Vorlage Nr.: 2-BV/215/2021
Status: öffentlich
Geschäftsbereich: Bauverwaltung
Datum: 26.05.2021
Verfasser: Meinhardt Felix

Antrag auf Neubau eines Forschungsgebäudes mit Büro- und Labornutzung in der Boltzmannstraße 12, Fl.Nr. 1925

Freiflächenplan

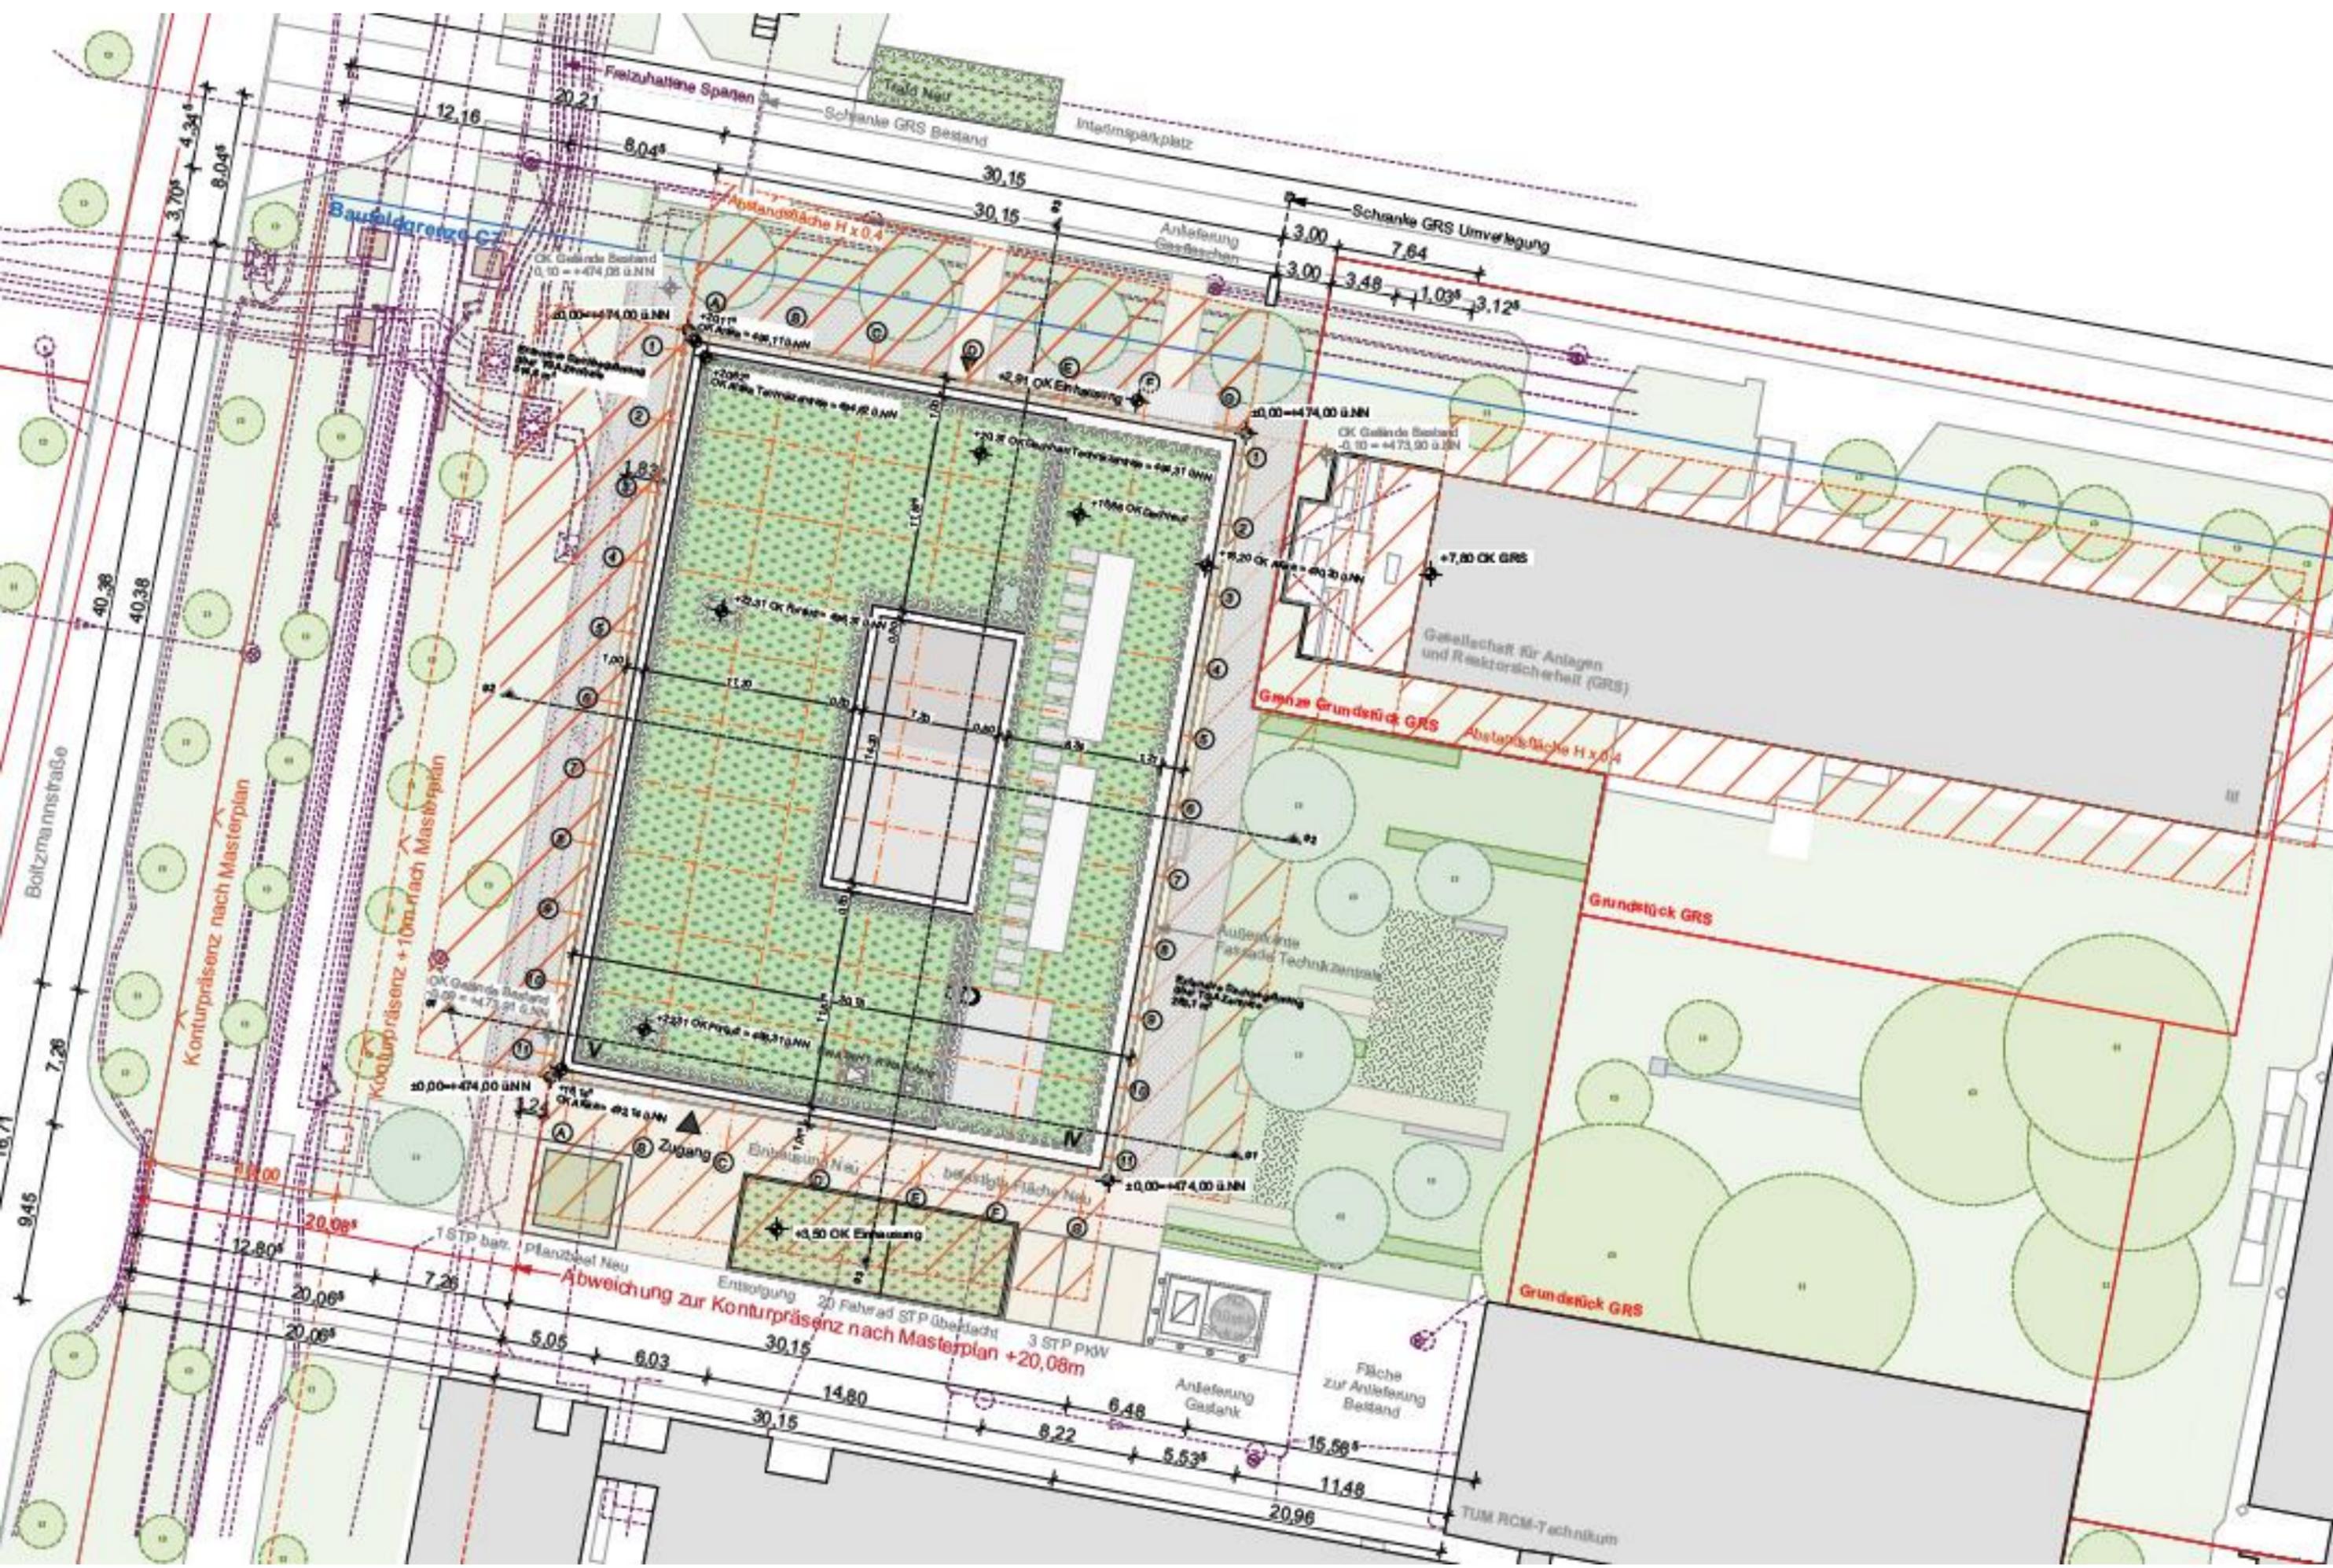
Die Verwaltung weist darauf hin, dass die Abstandsfläche zum Nachbargrundstück (Boltzmannstraße 14) nicht eingehalten werden kann. Der Antragsteller hat bereits zugesagt, eine Abstandsflächenübernahmeerklärung einzureichen. Bisher ist dies noch nicht erfolgt. Vor Genehmigung sollte diese Erklärung vorliegen.
